規格變更通知

SA1E 型 放大器內置型小型光電開關(小光束反射型)

茲因 SA1E 型放大器內置型小型光電開關(小光束反射型)部分規格變更，特此通知。

【輸出回路】

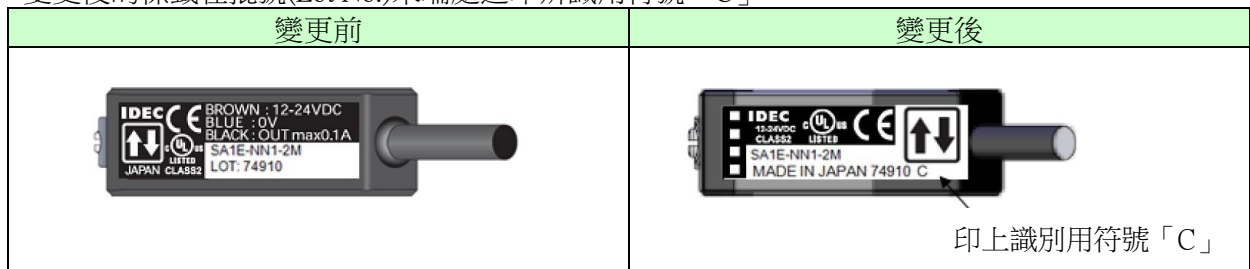
(3)輸出回路(追加輸出逆接保護回路)及輸出電壓下降

變更前	變更後
<p>NPN Output</p> <p>PNP Output</p>	<p>NPN Output</p> <p>PNP Output</p>
